福島第一原子力発電所 特定原子力施設に係る実施計画変更比較表（Ⅱ.2.5 汚染水処理設備等）

福島第一原子力発電所 特定原子力施設に係る実施計画変更比較表（Ⅱ.2.5 汚染水処理設備等）

図-8 淡水化装置（逆浸透膜装置，蒸発濃縮装置）及び滞留水浄化設備の系統構成図（1/2）

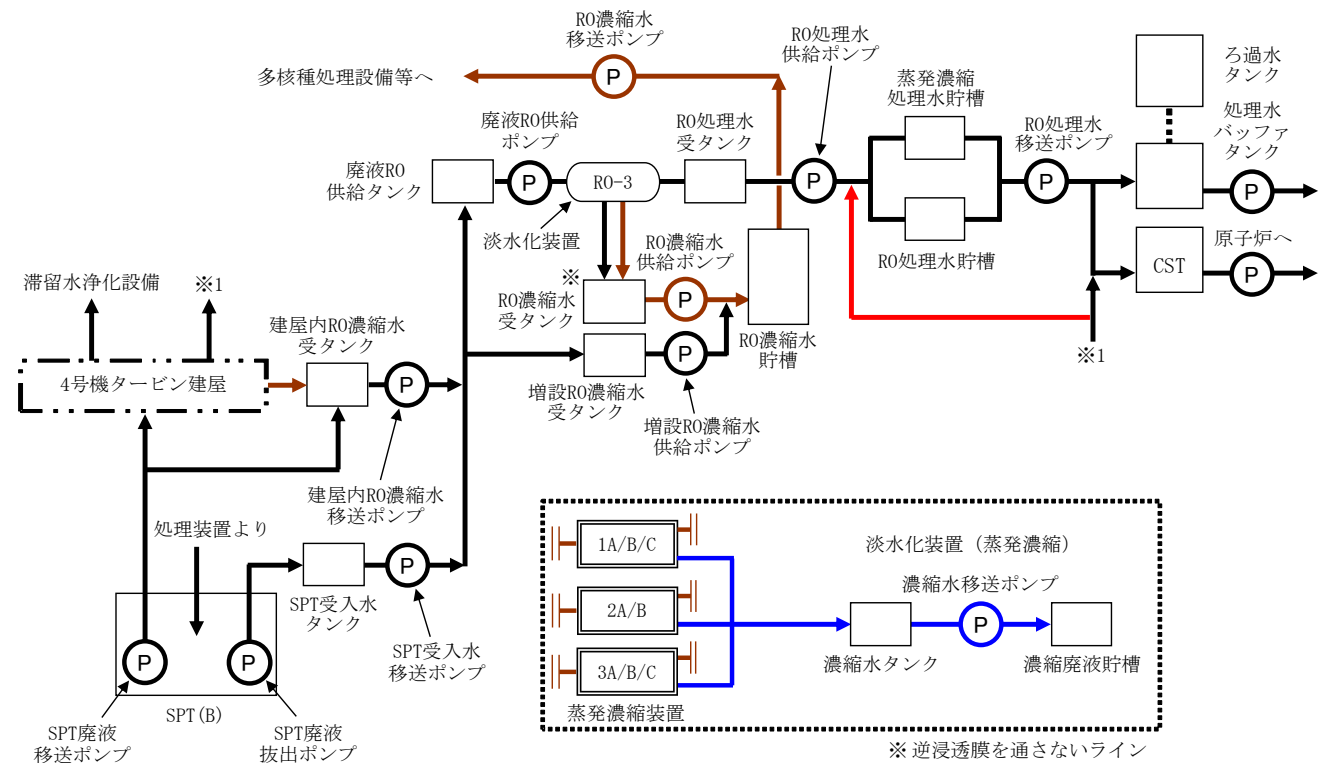
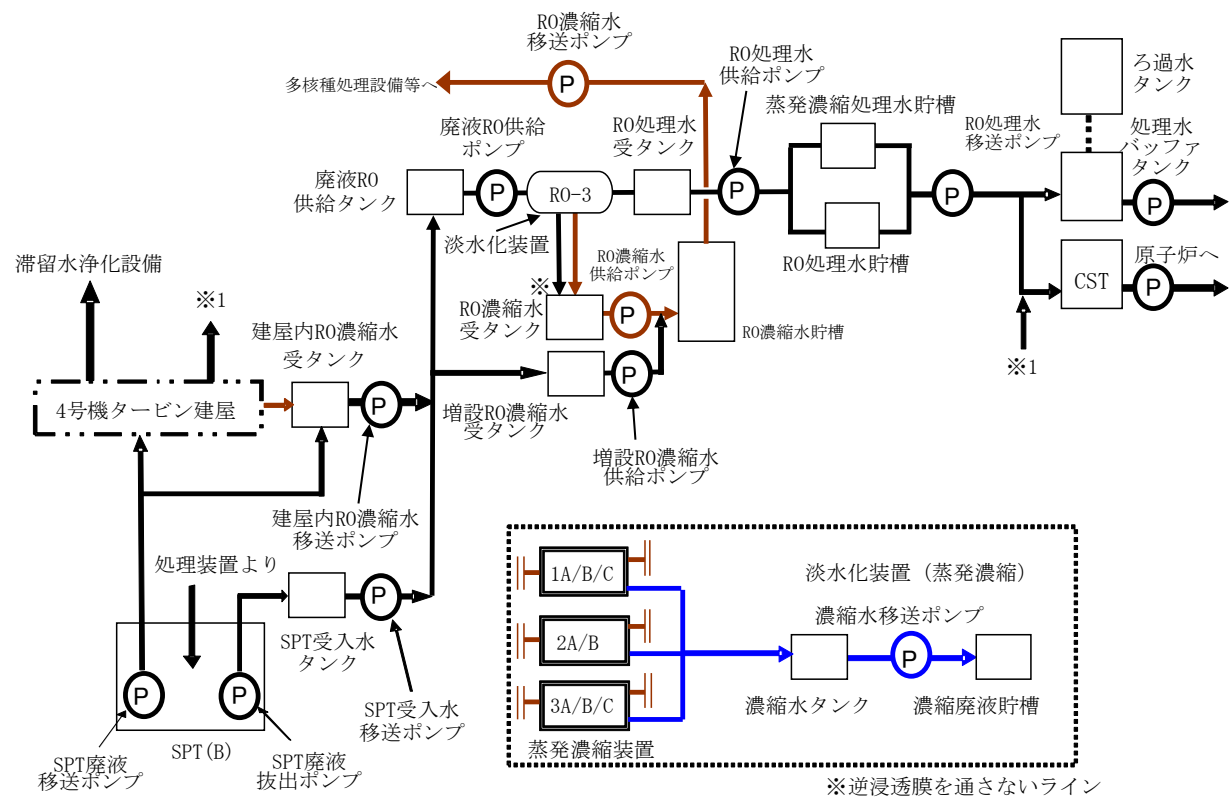
配管追加に伴う記載の追加

図-8 淡水化装置（逆浸透膜装置、蒸発濃縮装置）及び滞留水浄化設備の系統構成図（2/2）
（滞留水浄化設備の範囲について点線で示す。）

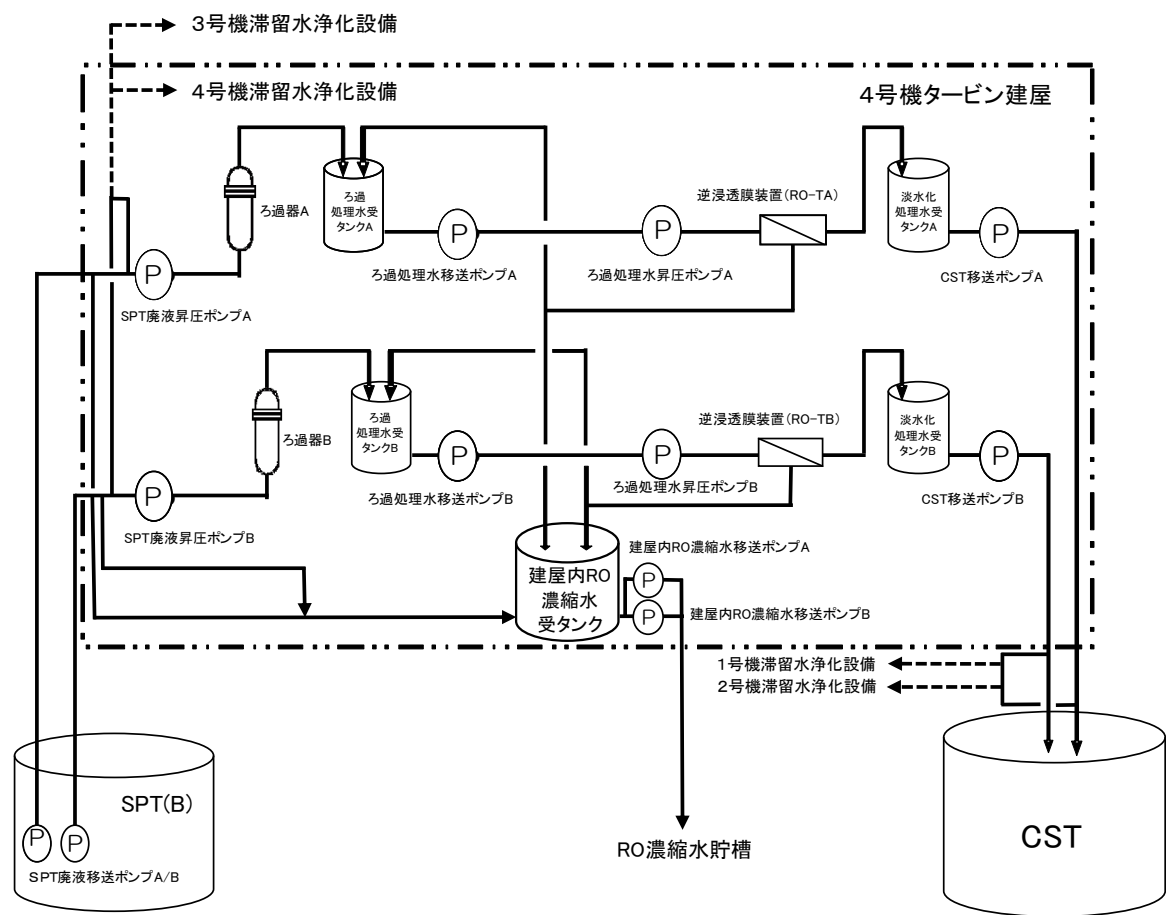
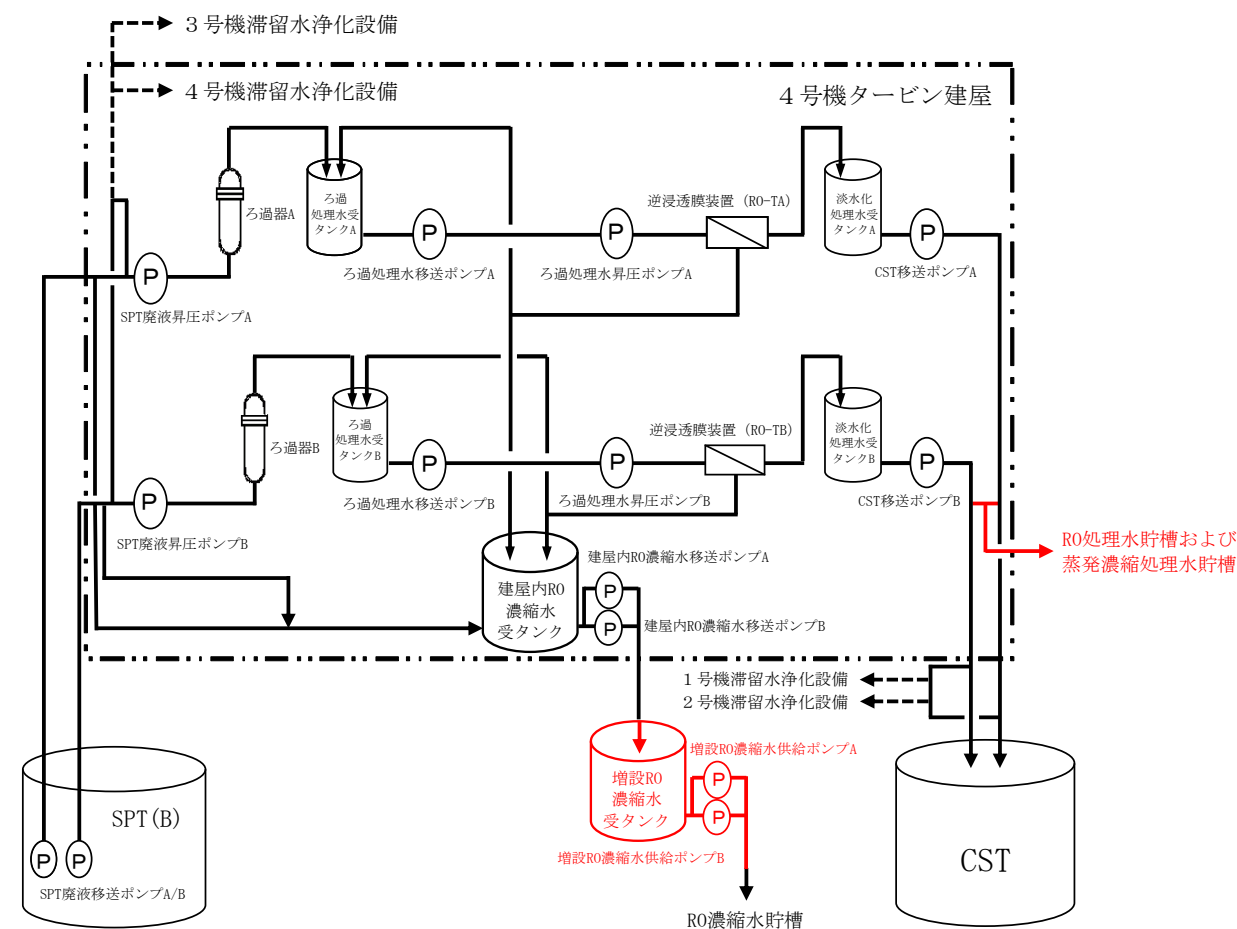
配管追設に伴う記載の追加, 記載の適正化

図-1 建屋内 RO 循環設備および追設する関連機器の範囲図

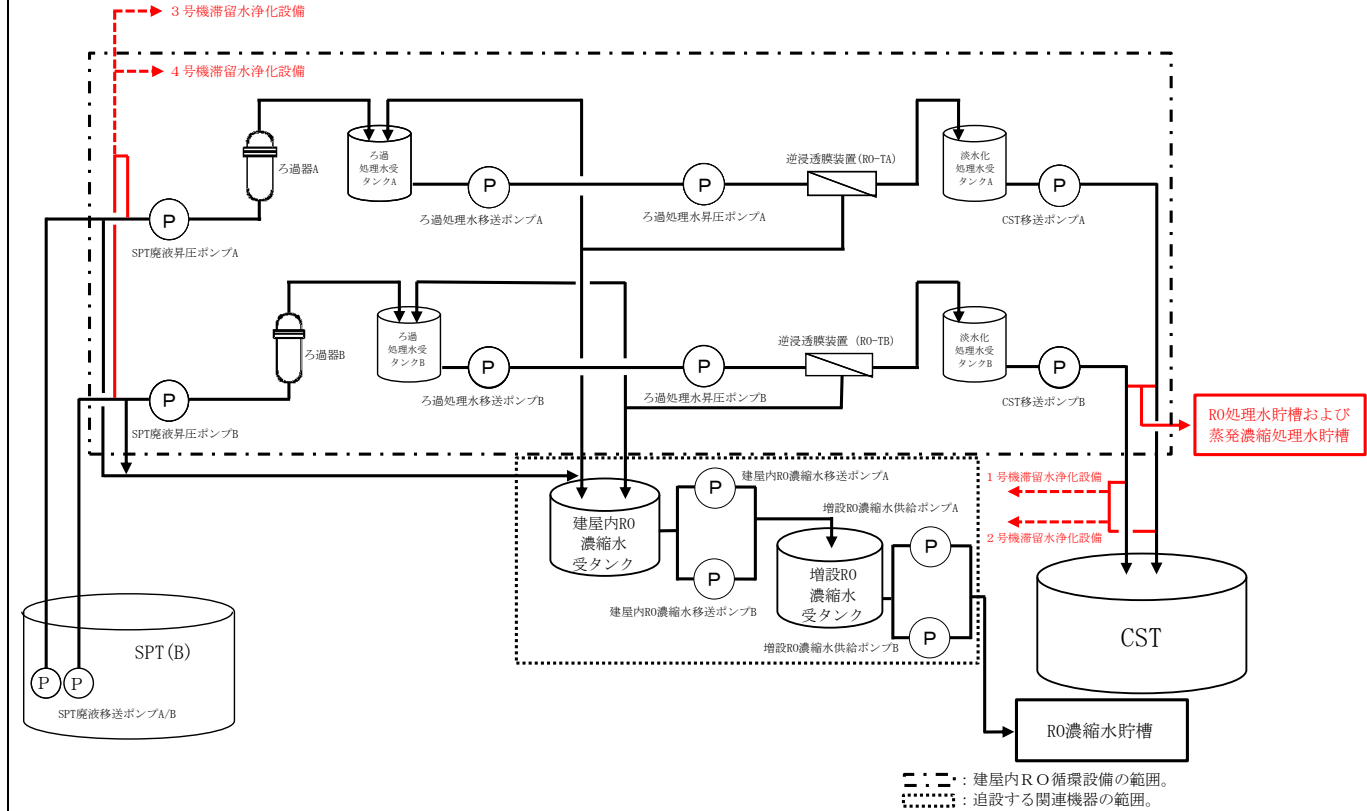
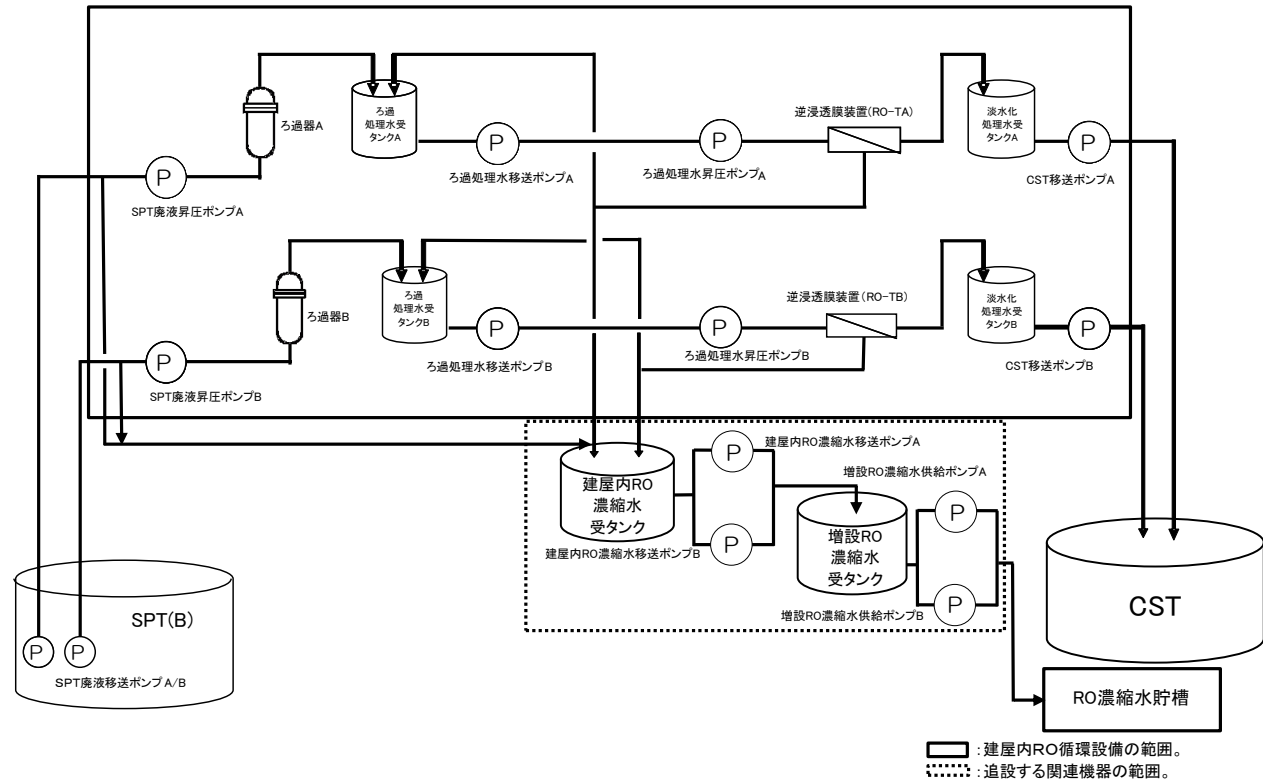
配管追設に伴う記載の追加, 記載の適正化

図-5 配管概略図 (建屋内 RO 附属配管を除く主配管) (3/5)

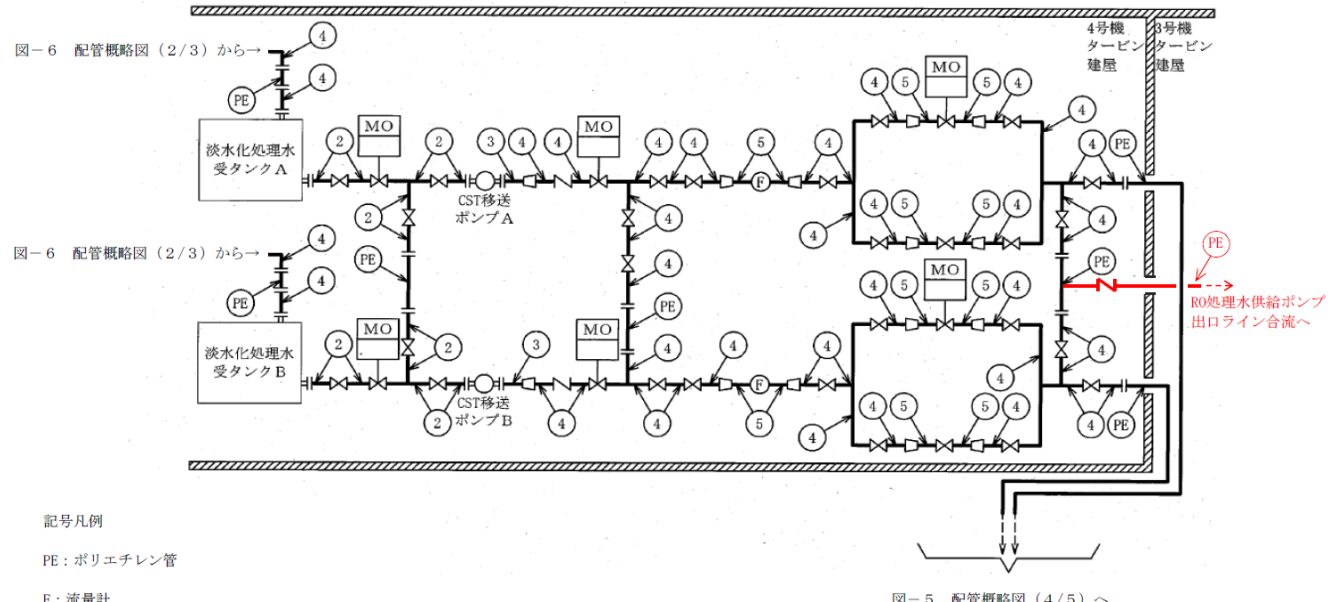
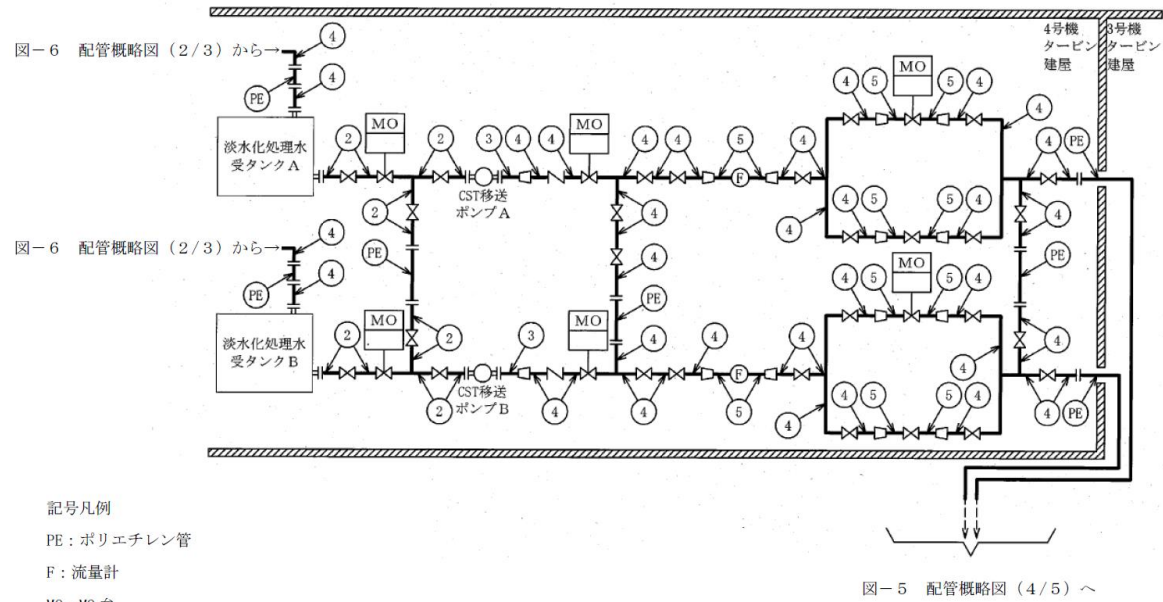
配管追設に伴う記載の追加

図-1 建屋内 R0 循環設備および追設する関連機器の配置概略図 (1 / 2)

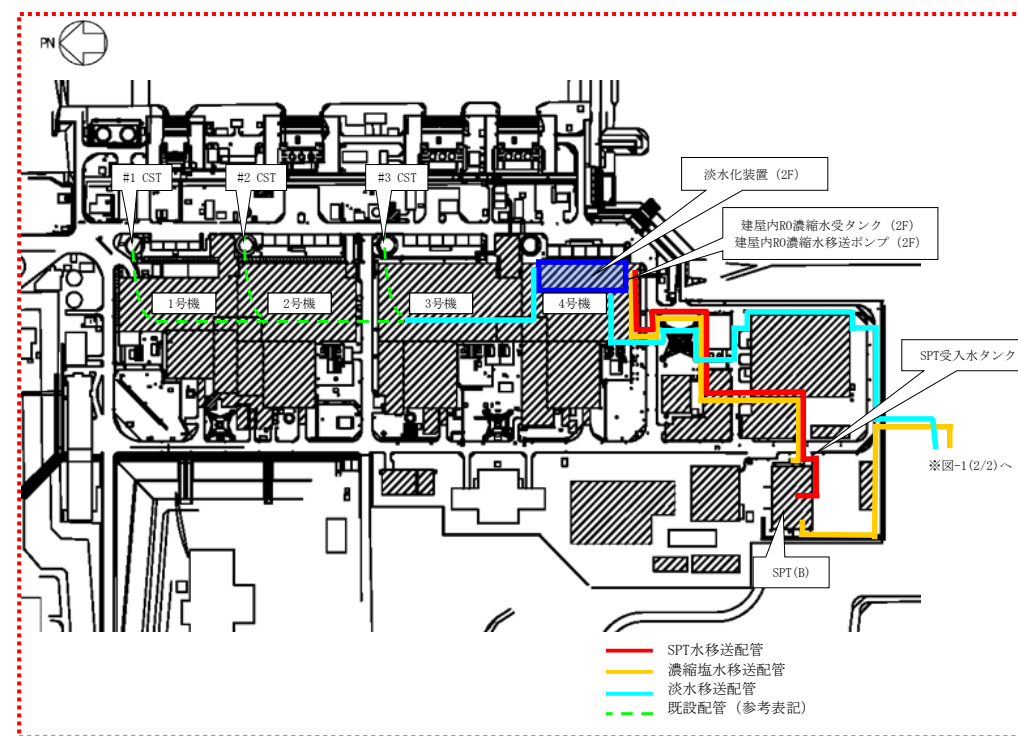
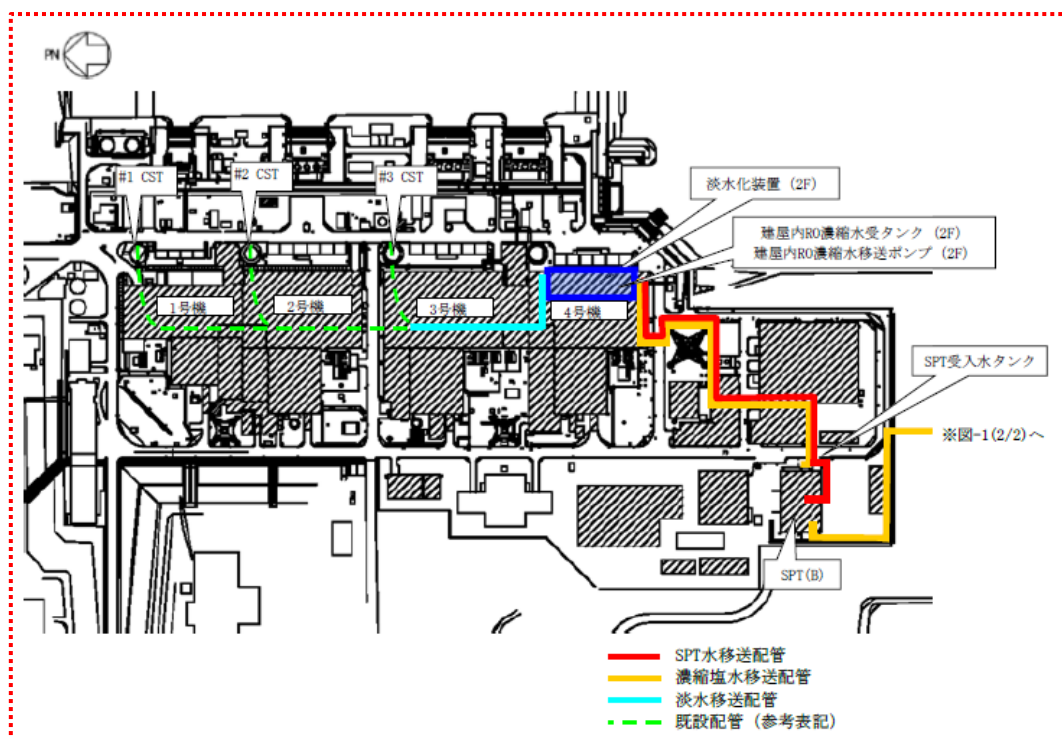
配管追設に伴う記載の追加
